Att: Ordinatörer
Tekniker
Inköpare

Distanser till Spiderwheels

Här sitter distansen till mutterstycket.

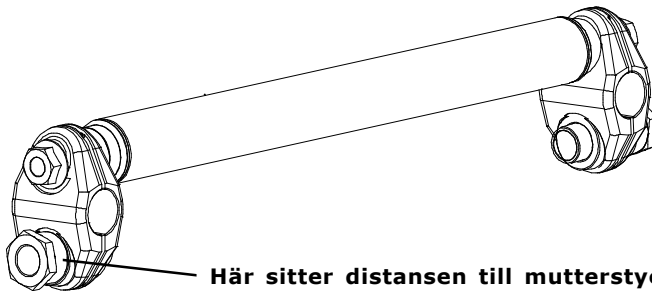
I och med att man monterar Spiderwheels på en stol, så breddas stolen 2 mm på varje sida. För att kompensera för den extra bredd som Spiderwheels ger stolen, så kan man byta ut distansen vid mutterstycket till en smalare variant.

(Den kan bytas till en smalare variant när man byter till Spiderwheels)

T.ex om du har "Sidoskydd med skärm" eller "Armstöd" på din stol, så har du en 16 mm distans vid mutterstycket på din bakaxel. Då kan denna bytas ut mot en distans som är 12 mm när du använder Spiderwheels.

Om du har "Sidoskydd, plast" eller "Sidoskydd, aluminium" på din stol, så har du en 12 mm distans vid mutterstycket på din bakaxel. Då kan denna bytas ut mot en distans som är 8 mm när du använder Spiderwheels.

I och med att man byter distans, blir stolen 2 mm smalare på varje sida, alltså totalt 4 mm smalare. Detta byte av distans rekommenderar vi för att stolen inte ska bli onödigt bred.
